检测报告修改申请单

项目编号	QCHP20240507003G	原报告编号	QCHP20240507003
项目名称	奥盛（九江）新材料有限公司 2024 年第二季度自行监测（含 5 月）		
委托单位	奥盛（九江）新材料有限公司	申请日期	2024 年 06 月 04 日
修改原因	<input checked="" type="checkbox"/> 录入信息错误 <input type="checkbox"/> 委托信息错误 <input type="checkbox"/> 其他		
修改内容			
原报告信息		更改后报告信息

对《编号：QCHP20240507003》报告的更正/增补声明

采样点位示意图

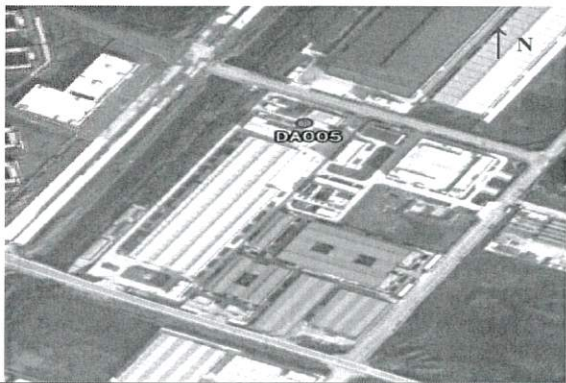
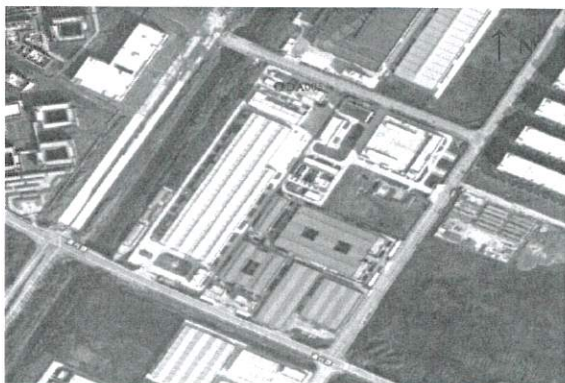
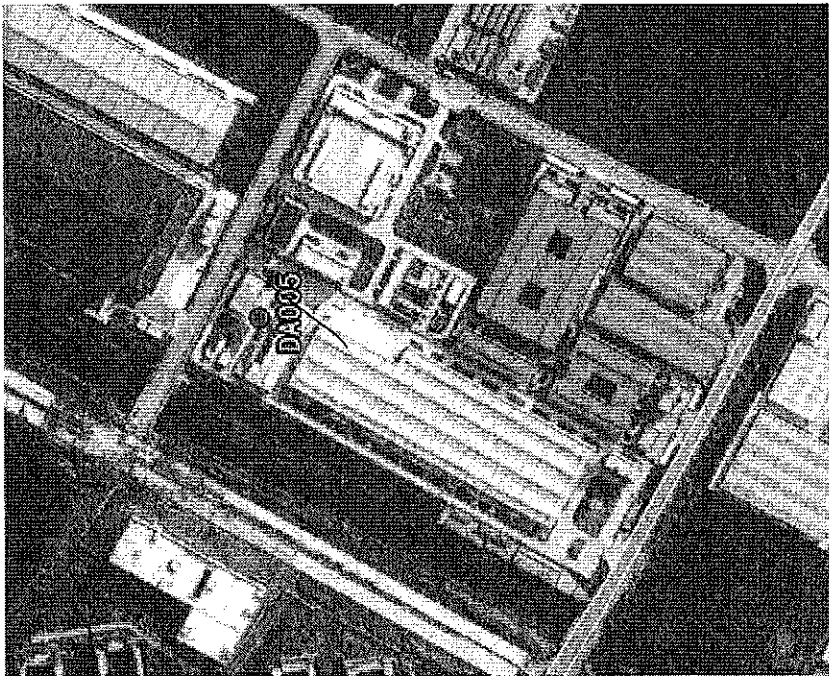
报告原编号	QCHP20240507003
更正/增补后报告编号	QCHP20240507003G
更正/增补原因	检测报告“奥盛（九江）新材料有限公司 2024 年第二季度自行监测（含 5 月）（报告编号：QCHP20240507003）”中，因采样员手画的采样点位示意图中弄错了企业边界，导致点位示意图有误，导致检测报告中“7、采样点位示意图”同步错误，现根据该企业实际点位部署情况对采用点位示意图进行更正。
更正/增补内容	将“奥盛（九江）新材料有限公司 2024 年第二季度自行监测（含 5 月）（报告编号：QCHP20240507003）”中，检测报告“7、采样点位示意图”现根据该企业实际点位部署情况对采用点位示意图进行更正。
<p>机构声明：原检测报告收回，如未能收回则作废。</p> <div style="text-align: right;">  <p>（机构盖章）</p> <p>2024 年 06 月 04 日</p> </div>

采样点位示意图

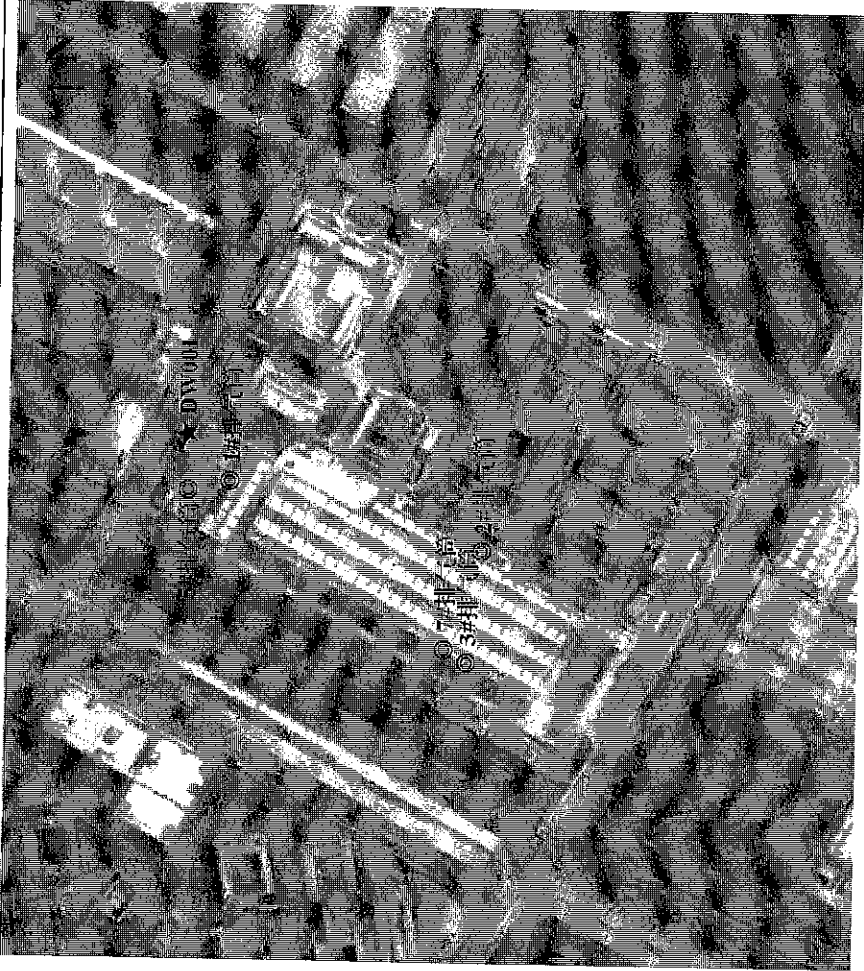
报告原编号	QCHP20240601067
更正/增补后报告编号	QCHP2024601067G
更正/增补原因	检测报告“奥盛（九江）新材料有限公司 2024 年 6 月自行监测（报告编号：QCHP20240601067）”中，因采样员手画的采样点位示意图中弄错了企业边界，导致点位示意图有误，导致检测报告中“7、采样点位示意图”同步错误，现根据该企业实际点位部署情况对采用点位示意图进行更正。
更正/增补内容	将“奥盛（九江）新材料有限公司 2024 年 6 月自行监测（报告编号：QCHP20240601067）”中，检测报告“7、采样点位示意图”现根据该企业实际点位部署情况对采用点位示意图进行更正。
机构声明：原检测报告收回，如未能收回则作废。 <div><div>（机构盖章）</div><div></div><div>2024 年 06 月 08 日</div></div>

采样点位示意图

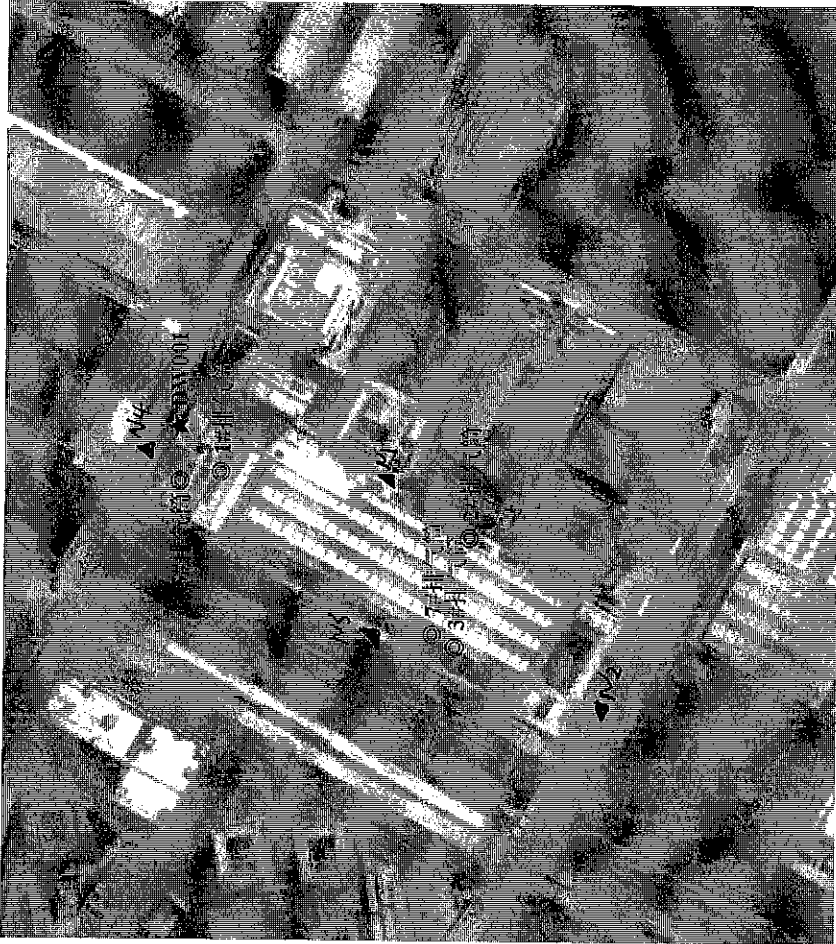
报告原编号	QCHP20241101014
更正/增补后报告编号	QCHP20241101014G
更正/增补原因	检测报告“奥盛（九江）新材料有限公司 2024 年第四季度自行监测（含 11 月）（报告编号: QCHP20241101014）”中，因采样员手画的采样点位示意图中弄错了企业边界，导致点位示意图有误，导致检测报告中“8、采样点位示意图”同步错误，现根据该企业实际点位部署情况对采用点位示意图进行更正。
更正/增补内容	将“奥盛（九江）新材料有限公司 2024 年第四季度自行监测（含 11 月）（报告编号: QCHP20241101014）”中，检测报告“8、采样点位示意图”现根据该企业实际点位部署情况对采用点位示意图进行更正。
